Opinia Nr 007856

Wyników przeprowadzonych oględzin - ekspertyzy urządzeń grzewczo-kominowych

w budynku przy ul. Dobrowskiego nr 22/3 w Dąbrowie

# SKIC ORIENTACYJNY

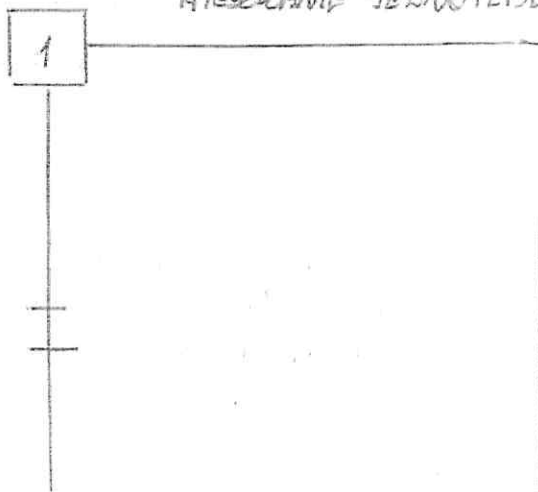
1. Przewód kominowy w. 1 (50x50 cm) można będzie przeznaczyć do podłączenia pieca kuchenego po likwidacji istniejącego pieca.
2. Wentylację wykonano, wykonanie wg obowiązujących przepisów.
3. Dla prawidłowego funkcjonowania urządzeń kominowych zapewnić odpływ powietrza z wentylacji poprzez urządzenie wentylacyjne.
